日本原子力発電株式会社  
敦賀発電所の敷地内破碎帯の評価について

平成25年5月15日

原子力規制委員会  
敦賀発電所敷地内破碎帯の  
調査に関する有識者会合

図14-1 地質断面図(2号炉側)

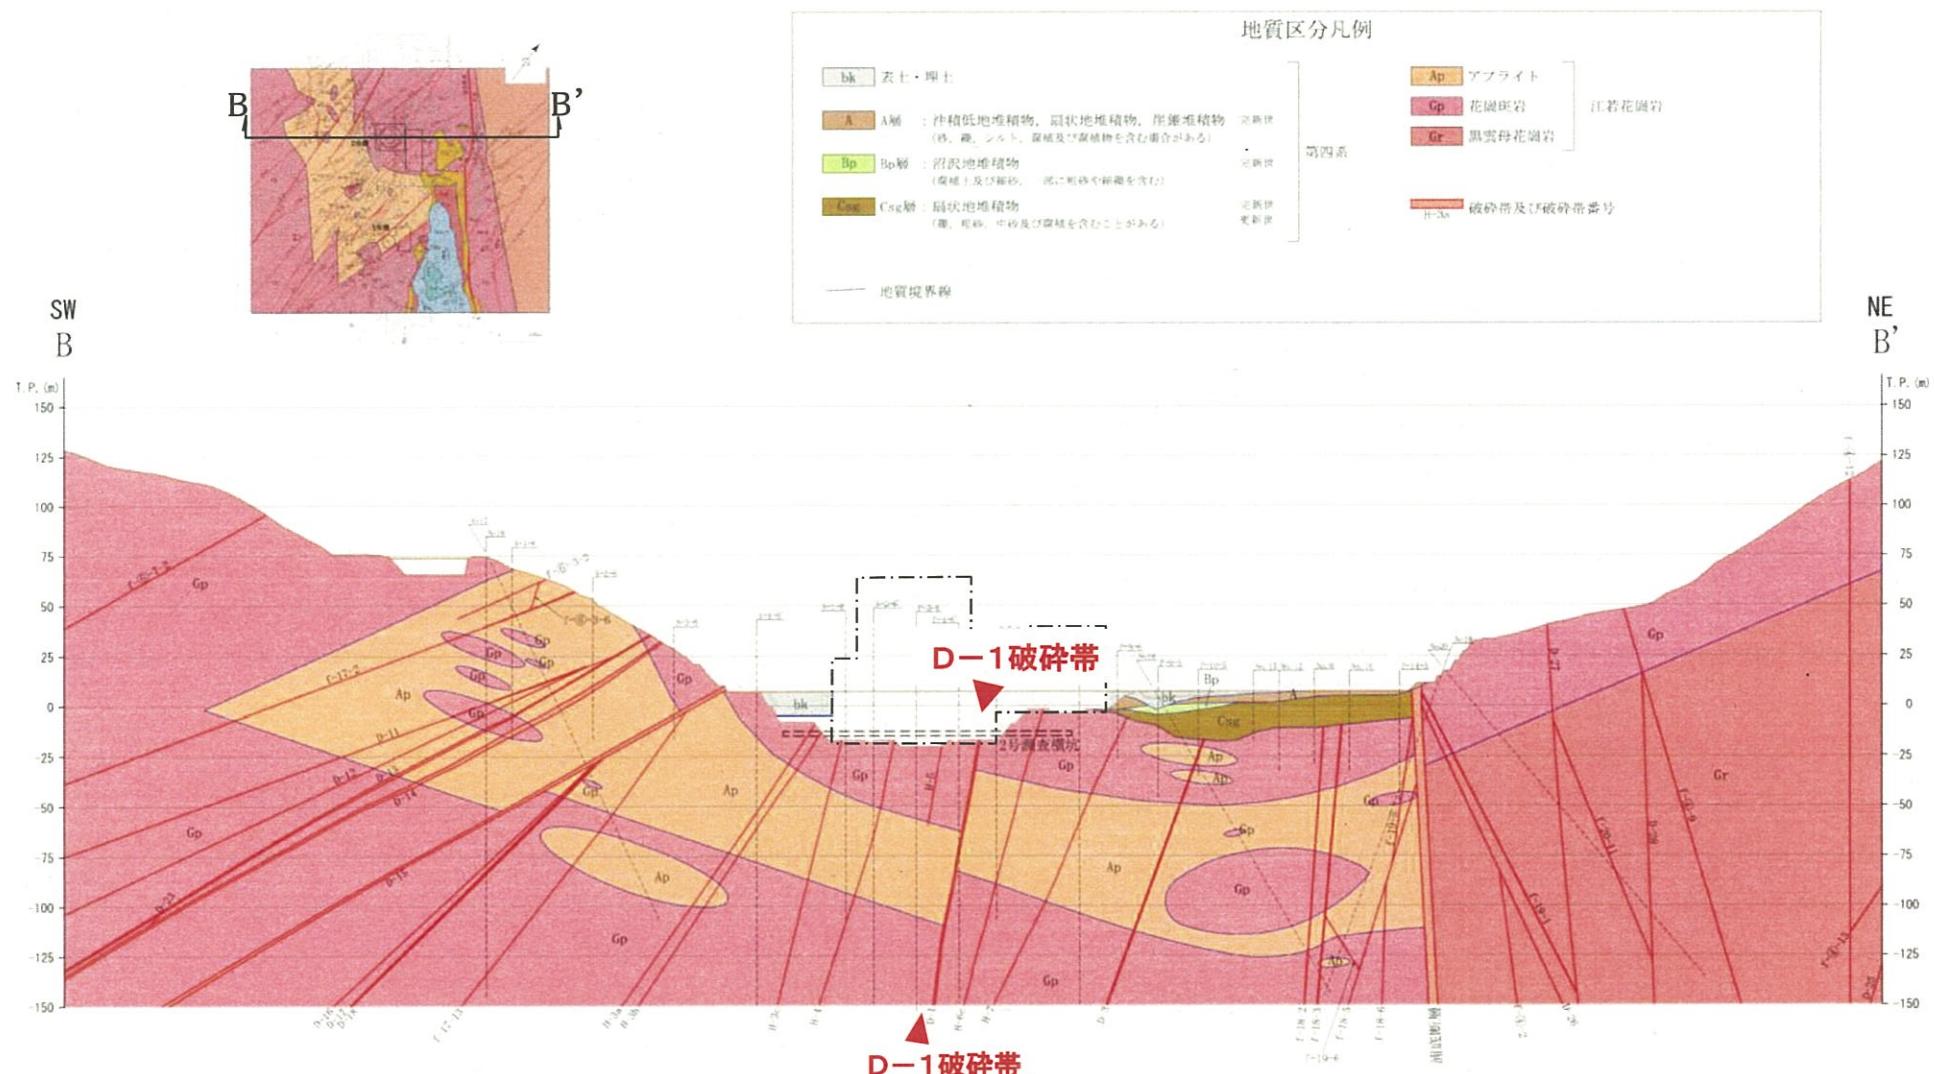
有識者会合としては、このように断層が異なる変位センスの運動を経験している場合、破碎部に残された新旧の活動による構造を確実に識別できるか、また新しい活動による構造が完全に古い構造を上書きしていく最新の運動による構造が認定できるのか、については、十分に判断ができるデータは提示されていないと考える【図14-1～図14-6】。仮に最新活動面の変位センスを識別できたとしても、それは各々の地点において相対的に最も新しい活動面が認定できたにすぎず、活動時期を特定できるものではない。このため、同じ変位センスを持つ、異なる地点の断層の最新活動が同時期の活動であることを立証できるものではない。このことだけをもって、D-1 破碎帯と G 断層とが同一のものであり、D-1 破碎帯に後期更新世以降の活動性がないという事業者の判断は根拠が薄いと考えられる。
